Arvamuste ja kooskõlastuste koondtabel

1. KOOSKÕLASTUSED

Lahendusena on ettepanek (Pilt 3 ja 4) rajada I etapis inimestele ja jalgratastele eraldi sild .

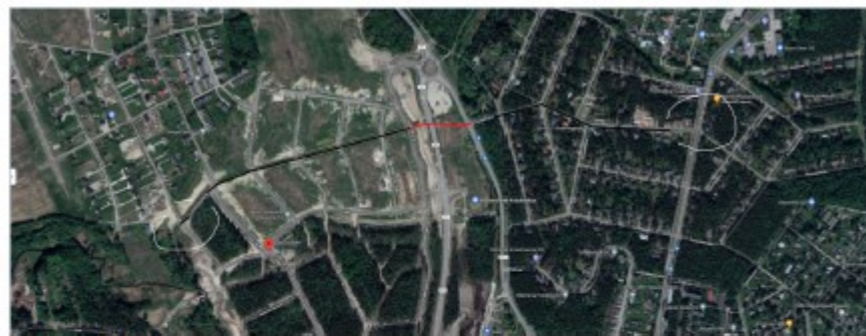
PK 83+00 projekteeritud Laagri kergliikluse tunnel, mis on mõeldud ühendama kahel pool teed olevaid elamualasid ja ühendama olemasolevate jalgratta ja jalgteedega, ei ole jätkusuutlik lahendus, vaid süvendab juba loodud probleemi. Jah, keskuse poolt on sissesõit tunnelisse veidi enam jalgrattureid arvestav, aga siiski on nimetatud lõigus kaks 90° nurgaga pööret. Teisalt aga satuvad nüüd lääne ja ka põhja poolt tulnud inimesed justkui “tehis -saarele”. Veskimõldre Kodukeskus ja ehitatav Mõldre Elamuskeskus on JUTA ja Instituudi tee vahelisele maa-alal. Inimestel tuleb ületada ka Instituudi sõidutee saamaks Laagri alevikku või ka Pääskülla.

- Laagri kergliiklustunneli rajamine tähendab olemasoleva tee profiili kõrguse tõstmist vähemalt 1m. See omakorda aga tähendab suuremat mürareostust lähedal elavatele püsielanikele.
- Teisalt on vaja inimestel lisaks JUTA-le saada üle ka Instituudi sõiduteest . Mõlemal pool nimetatud ala on ehitatud inimeste ja jalgratturitele teed. Kõik need teelõigud on mõistlik viia kokku üle ühise silla Instituudi ja JUTA sõidutee kohalt.
- Samuti ei ole turvaline lahendus suunata jalakäijad koos ratturitega Laagri eritasandilisele sõlmele, mida on planeeritud ehitada järgmises etapis.
- Ida suunal toetab silla lahendust Tuulemurru tänava looduslik kalle Pilliroo tänavast alates. Kõnnitee on hiljuti ehitatud ühendamaks liikuvust Mõldre tee ja Pääsküla suunal. Teisel pool JUTA lõiku on samas sirgjoones Lumekannikese kergliiklustee.

1. Mitte arvestada ettepanekuga. Laagri kergliiklustunneli asemel silda mitte projekteerida.
2. Arvestada ettepanekutega osaliselt. Kavandada müraleevendusmeetmed projektala piiride ulatuses vastavalt mürauuringu tulemustele.

Joonis 6 Nurme tee lahendus

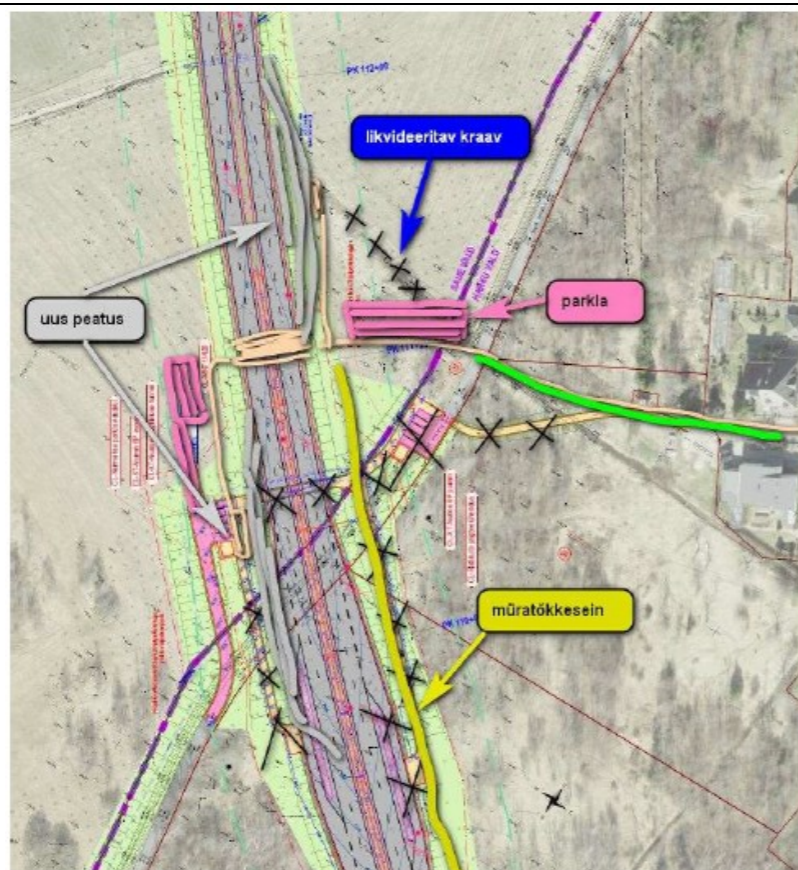
Muuta uue ühendustee ja Nurme tee lahendust järgmiselt (Joonis 6) :

- Nihutada Nurme tee kergliiklussild (mitte tunnel, sest tee kulgeb kanalis) edasi koos bussipeatusega, et Ristiku teelt tulles oleks bussipeatus otse nähtav. Enamus seda bussipeatust kasutavatest inimestest liigub tulevikus mööda Ristiku tänavat.
- Likvideerida sadeveekraav, sest uus ühendustee lõikab selle kraavi paarkümmend meetrit eemal niikuinii läbi ja juhhib kogu pinnaselt valguva vee mujale. Nii saab ka Ristiku tee keerata paremini ülespoole risti Nurme teega.
- Viia bussipeatus edasi loogilisemasse kohta, kuhu on lihtsam (ja tundub jalakäijale otsem) liikuda.
